- GEGENSTAND : Steuerungsschnellverschlüsse Typ "Hotellier"
/ Sicherungshülsen
- BETROFFEN : DG-400, DG-200, DG-100
- DRINGLICHKEIT : /
- VORGANG : Da die Sicherung der Schnellverschlüsse der
Bremsklappen mit Federsteckern unbequem ist,
wird für diese Verschlüsse eine zusätzliche
Sicherungsmöglichkeit mit Sicherungshülsen
zugelassen.
- MASSNAHMEN : 1. Anstelle der Federstecker an den Schnell-
verschlüssen der Bremsklappen wird je
eine Sicherungshülse S 26 (siehe Skizze)
auf den Verschuß aufgeschoben und mit
der mitgelieferten Schnur befestigt.

Ausgabe: 30.11.1992
07.04.1993

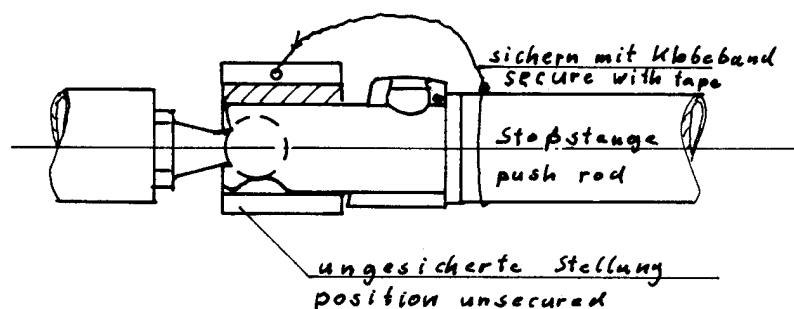
2. Zur Montage und Demontage wird die Hülse so gedreht, daß der Schlitz die Montageöffnung für das Rotule freigibt. Nach dem Einrasten des Verschlusses wird die Hülse um 180° verdreht, um die Öffnung zu verschließen.

Warnung: Trotz der Sicherungshülse ist die richtige Verriegelung des Verschlusses zu überprüfen. D.h. die Bohrung im Keilschieber muß sichtbar sein!

3. Die Sicherungshülsen sind alle 2 Jahre auszutauschen, um eine ausreichende Klemmwirkung zu gewährleisten.
